**AVIS RELATIF À LA PROTECTION
CONTRE LES EVENTUELS EFFETS NOCIFS ET NUISANCES
PROVOQUÉS PAR LES RAYONNEMENTS NON IONISANTS
GÉNÉRÉS PAR DES ANTENNES ÉMETTRICES STATIONNAIRES**

Commune : MOUSCRON - Exploitant : ORANGE

Référence exploitant : 182C1_2 / 30733C1_2 / 40733C1_1 / 50733C1_1

Rapport n° 196 / 2025

Figure 1 : Vue en plan des lieux de séjour et des points de contrôle

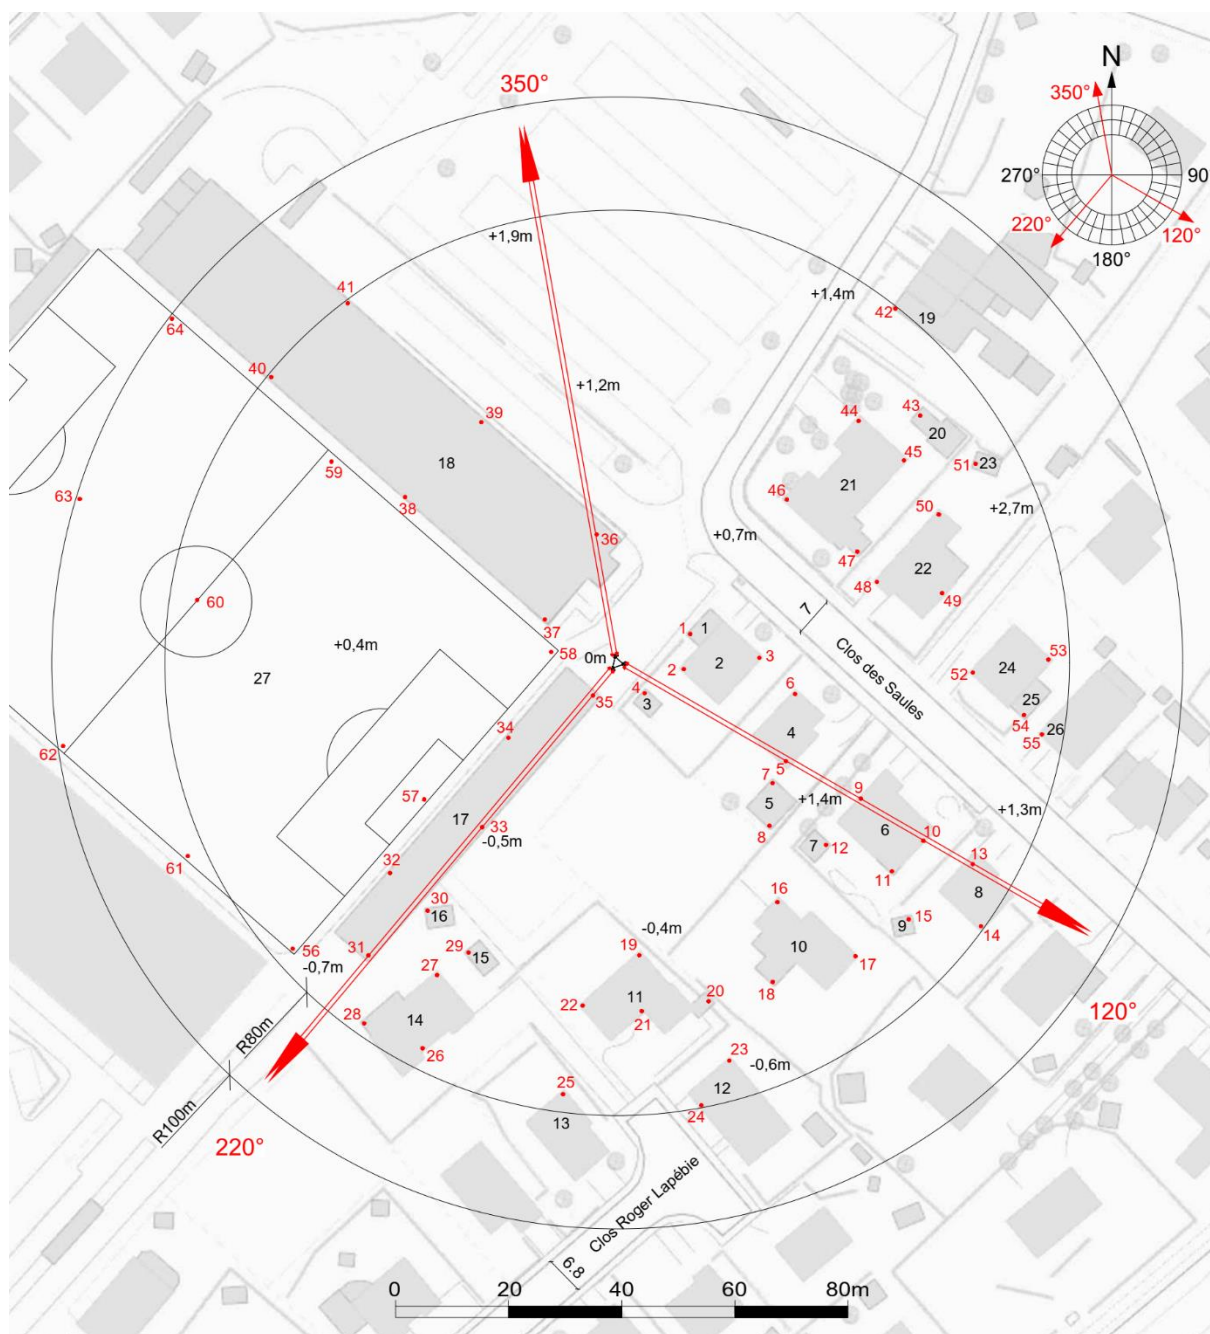
Les fréquences d'émission, la puissance rayonnée par chacune des antennes et leur gain permettent de déterminer le rayon de la zone à analyser. Tout dépassement de la limite par installation est exclu en dehors de cette zone. Le tableau 2 reprend les 35 LS² pour lesquels l'indice d'exposition est le plus élevé. Les différentes colonnes indiquent :

- le numéro du point de contrôle repris sur un des plans de la figure 1;
- le numéro du LS dans lequel se trouve le point de contrôle de la 1^{ère} colonne ;
- l'atténuation d'obstacle prise en compte pour le calcul de l'indice d'exposition dans le LS ;
- le résultat du calcul de l'indice d'exposition.

N° point de contrôle	LS	Atténuation (dB)	Indice d'exposition relatif à la limite par installation IE_i
14	LS8	3,0	0,311
55	LS26	3,0	0,293
13	LS8	3,0	0,222
41	LS18	3,0	0,217
53	LS24	3,0	0,217
61	LS27	0,0	0,214
62	LS27	0,0	0,209
64	LS27	0,0	0,195
56	LS27	0,0	0,166
40	LS18	3,0	0,140
24	LS12	3,0	0,112
63	LS27	0,0	0,110
25	LS13	3,0	0,105
10	LS6	3,0	0,102
52	LS24	3,0	0,101
17	LS10	3,0	0,091
54	LS25	3,0	0,090
11	LS6	3,0	0,086
57	LS27	0,0	0,076
23	LS12	3,0	0,073
42	LS19	3,0	0,065
28	LS14	3,0	0,062
5	LS4	3,0	0,061
7	LS5	3,0	0,058
15	LS9	3,0	0,053
8	LS5	3,0	0,052
26	LS14	3,0	0,051
36	LS18	3,0	0,050
6	LS4	3,0	0,049
18	LS10	3,0	0,045
33	LS17	3,0	0,044
60	LS27	0,0	0,042
49	LS22	3,0	0,041
50	LS22	3,0	0,040
9	LS6	3,0	0,039

En ce qui concerne les antennes de l'installation mentionnées dans le tableau 1, la distance maximale à laquelle la limite pourrait être atteinte, à l'extérieur, est égale à 82,8 m. S'il n'y a pas de LS à une distance inférieure, les antennes respectent forcément la limite d'immission.

Dans le cas des LS situés à l'intérieur des bâtiments, une atténuation d'obstacle est prise en compte et il en résulte que la distance maximale à laquelle la limite pourrait être atteinte se réduit à 58,6 m.

Figure 2 : Vue en plan des installations d'antennes dans un rayon de 300 mètres autour de l'installation faisant l'objet de la demande d'avis

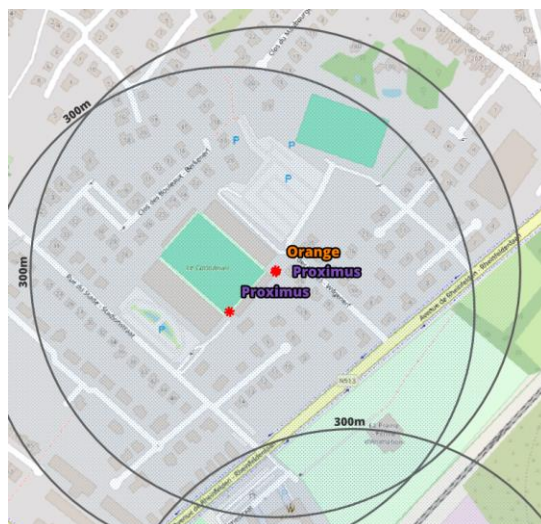
Le plan en projection verticale de la figure 2 indique la localisation des installations d'antennes émettrices stationnaires visées par le décret et situées dans un rayon de 300 mètres autour de l'installation référencée dans le paragraphe 2 et localisée au centre du cercle. Les données de localisation de ces antennes et les avis correspondant sont accessibles via le cadastre en ligne des antennes émettrices stationnaires⁸. Les installations prises en compte dans l'évaluation du respect de la limite cumulative sont les installations d'antennes émettrices déclarées en service par l'exploitant à la date du présent avis, à l'exception de l'installation référencée dans le paragraphe 2 et éventuellement d'autres installations ayant fait l'objet d'une demande d'avis à la même date et qui sont situées à l'intérieur de la zone de 300 mètres de rayon.

- il y a au plus 4 installations d'antennes émettrices stationnaires présentes dans la zone d'évaluation de 300 mètres de rayon représentée dans la figure 2, y inclus l'installation référencée dans le paragraphe 2 : la limite cumulative définie à l'article 4, §2 du décret est nécessairement respectée dans les lieux de séjour à l'intérieur de la zone d'évaluation de 300 mètres de rayon ;

- b) il y a exactement 5 installations d'antennes émettrices stationnaires présentes dans la zone d'évaluation de 300 mètres de rayon représentée dans la figure 2, y inclus l'installation référencée dans le paragraphe 2 et il existe, pour 3 ou 4 de ces installations, un avis attestant le respect de la limite abrogée de 3 V/m : la limite cumulative définie à l'article 4, §2 du décret est nécessairement respectée dans les lieux de séjour à l'intérieur de la zone d'évaluation de 300 mètres de rayon ;

- c) dans tous les autres cas, il a été vérifié que la limite cumulative définie à l'article 4, §2 du décret n'est pas dépassée dans les lieux de séjour sur base du nombre d'installations localisées dans la zone d'évaluation de 300 mètres de rayon représentée dans la figure 2, de leur localisation ainsi que des données inscrites dans la figure 1 et au paragraphe 4 du présent avis et dans les avis attestant le respect de la limite par installation ou de la limite abrogée de 3 V/m relatifs aux autres installations reprises dans la figure 2.

Compte tenu des considérations ci-dessus, il apparaît que l'intensité du rayonnement électromagnétique généré, dans les lieux de séjour situés dans un rayon de 300 mètres autour de l'installation référencée dans le paragraphe 2, par l'ensemble des antennes émettrices stationnaires de l'ensemble des exploitants du même site d'antennes émettrices stationnaires respecte la limite fixée à l'article 4, § 2 du décret.
